**AVIS RELATIF À LA PROTECTION
CONTRE LES EVENTUELS EFFETS NOCIFS ET NUISANCES
PROVOQUÉS PAR LES RAYONNEMENTS NON IONISANTS
GÉNÉRÉS PAR DES ANTENNES ÉMETTRICES STATIONNAIRES**

Commune : NEUPRE - Exploitant : PROXIMUS

Référence exploitant : 41NCO_01

Rapport n° 3492 / 2025

Figure 1 : Vue en plan des lieux de séjour et des points de contrôle

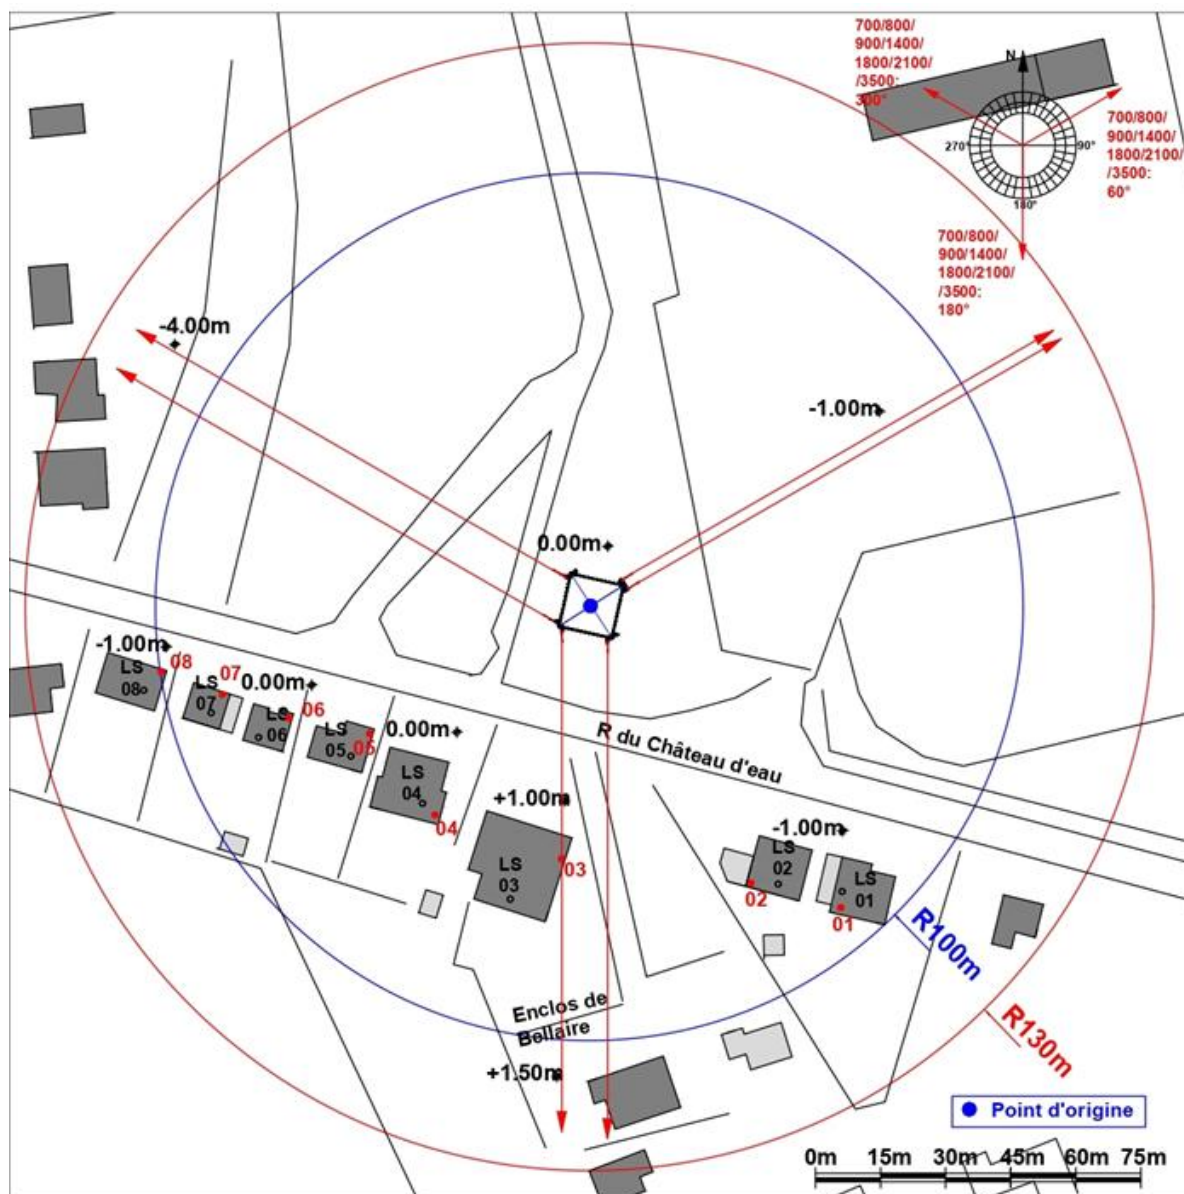
Les fréquences d'émission, la puissance rayonnée par chacune des antennes et leur gain permettent de déterminer le rayon de la zone à analyser. Tout dépassement de la limite par installation est exclu en dehors de cette zone. Le tableau 2 reprend les 35 LS² pour lesquels l'indice d'exposition est le plus élevé. Les différentes colonnes indiquent :

- le numéro du point de contrôle repris sur un des plans de la figure 1;
- le numéro du LS dans lequel se trouve le point de contrôle de la 1^{ère} colonne ;
- l'atténuation d'obstacle prise en compte pour le calcul de l'indice d'exposition dans le LS ;
- le résultat du calcul de l'indice d'exposition.

N° point de contrôle	LS	Atténuation (dB)	Indice d'exposition relatif à la limite par installation IE_i
8	LS08	3,0	0,044
3	LS03	3,0	0,027
2	LS02	3,0	0,023
1	LS01	3,0	0,023
7	LS07	3,0	0,020
6	LS06	3,0	0,017
4	LS04	3,0	0,017
5	LS05	3,0	0,010

En ce qui concerne les antennes de l'installation mentionnées dans le tableau 1, la distance maximale à laquelle la limite pourrait être atteinte, à l'extérieur, est égale à 104,9 m. S'il n'y a pas de LS à une distance inférieure, les antennes respectent forcément la limite d'immission.

Dans le cas des LS situés à l'intérieur des bâtiments, une atténuation d'obstacle est prise en compte et il en résulte que la distance maximale à laquelle la limite pourrait être atteinte se réduit à 76,8 m.

Figure 2 : Vue en plan des installations d'antennes dans un rayon de 300 mètres autour de l'installation faisant l'objet de la demande d'avis

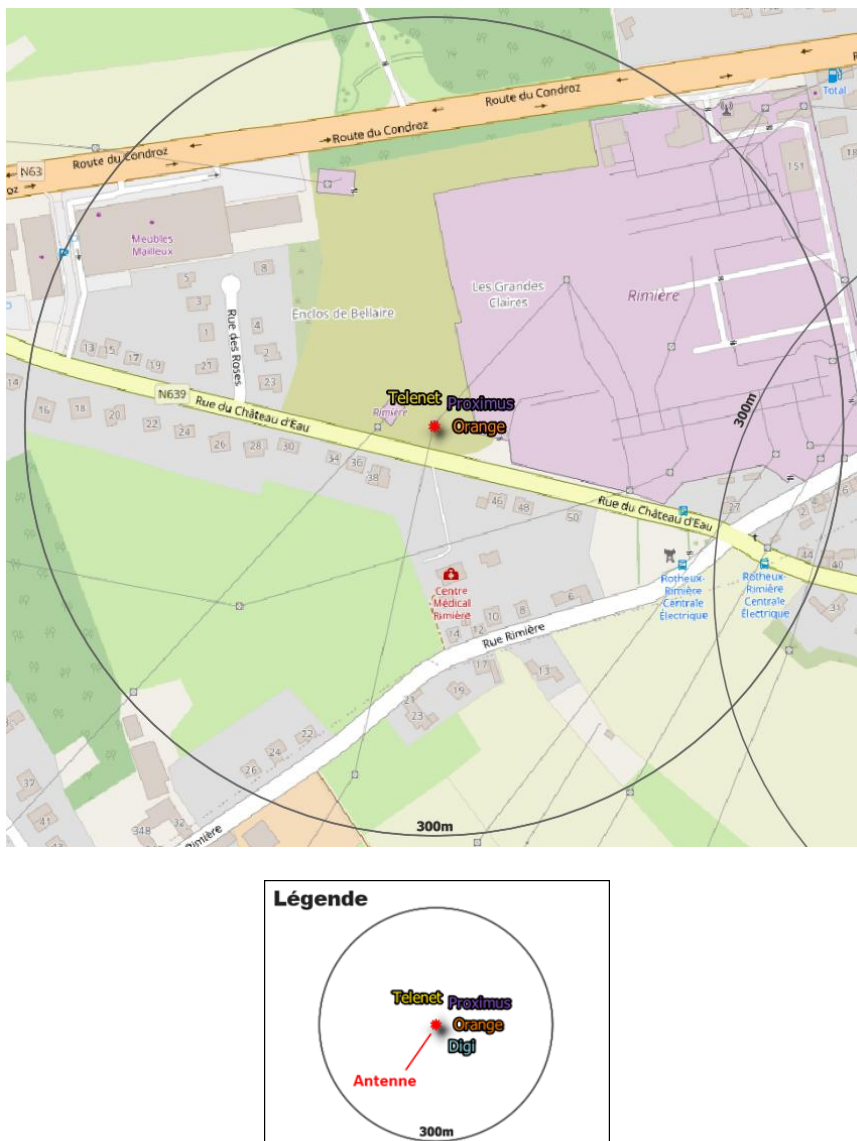
Le plan en projection verticale de la figure 2 indique la localisation des installations d'antennes émettrices stationnaires visées par le décret et situées dans un rayon de 300 mètres autour de l'installation référencée dans le paragraphe 2 et localisée au centre du cercle. Les données de localisation de ces antennes et les avis correspondant sont accessibles via le cadastre en ligne des antennes émettrices stationnaires⁸. Les installations prises en compte dans l'évaluation du respect de la limite cumulative sont les installations d'antennes émettrices déclarées en service par l'exploitant à la date du présent avis, à l'exception de l'installation référencée dans le paragraphe 2 et éventuellement d'autres installations ayant fait l'objet d'une demande d'avis à la même date et qui sont situées à l'intérieur de la zone de 300 mètres de rayon.

- il y a au plus 4 installations d'antennes émettrices stationnaires présentes dans la zone d'évaluation de 300 mètres de rayon représentée dans la figure 2, y inclus l'installation référencée dans le paragraphe 2 : la limite cumulative définie à l'article 4, §2 du décret est nécessairement respectée dans les lieux de séjour à l'intérieur de la zone d'évaluation de 300 mètres de rayon ;
- il y a exactement 5 installations d'antennes émettrices stationnaires présentes dans la zone d'évaluation de 300 mètres de rayon représentée dans la figure 2, y inclus l'installation référencée dans le paragraphe 2 et il existe, pour 3 ou 4 de ces installations, un avis attestant le respect de la limite abrogée de 3 V/m : la limite cumulative définie à l'article 4, §2 du décret est nécessairement respectée dans les lieux de séjour à l'intérieur de la zone d'évaluation de 300 mètres de rayon ;

- c) dans tous les autres cas, il a été vérifié que la limite cumulative définie à l'article 4, §2 du décret n'est pas dépassée dans les lieux de séjour sur base du nombre d'installations localisées dans la zone d'évaluation de 300 mètres de rayon représentée dans la figure 2, de leur localisation ainsi que des données inscrites dans la figure 1 et au paragraphe 4 du présent avis et dans les avis attestant le respect de la limite par installation ou de la limite abrogée de 3 V/m relatifs aux autres installations reprises dans la figure 2.

Compte tenu des considérations ci-dessus, il apparaît que l'intensité du rayonnement électromagnétique généré, dans les lieux de séjour situés dans un rayon de 300 mètres autour de l'installation référencée dans le paragraphe 2, par l'ensemble des antennes émettrices stationnaires de l'ensemble des exploitants du même site d'antennes émettrices stationnaires respecte la limite fixée à l'article 4, § 2 du décret.
